**Réponses du Transporteur
à la demande de renseignements numéro 1
de la Régie de l'énergie
(la « Régie »)
(Version caviardée)**

DEMANDE DE RENSEIGNEMENTS N° 1 CONFIDENTIELLE DE LA RÉGIE DE L'ÉNERGIE (LA RÉGIE) RELATIVE À LA DEMANDE D'AUTORISATION DU TRANSPORTEUR RELATIVE AU PROJET D'INTÉGRATION DU PARC ÉOLIEN APUIAT

Figure R6.1
Schéma ajusté du réseau

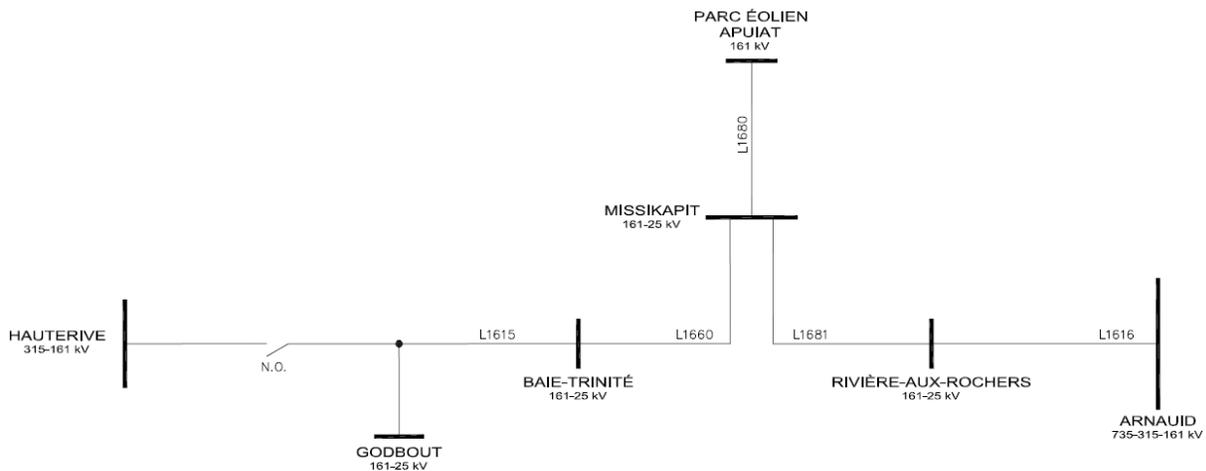
- 6.1 La Régie constate que le poste de la Rivière-aux-Rochers, mentionné en référence (i), n'apparaît pas sur le schéma de raccordement des installations présenté en référence (iii). Veuillez expliquer et indiquer si le Transporteur entend procéder à des ajustements au niveau du schéma de la référence (iii).

- 1 **Le Transporteur présente le schéma ajusté du réseau.**
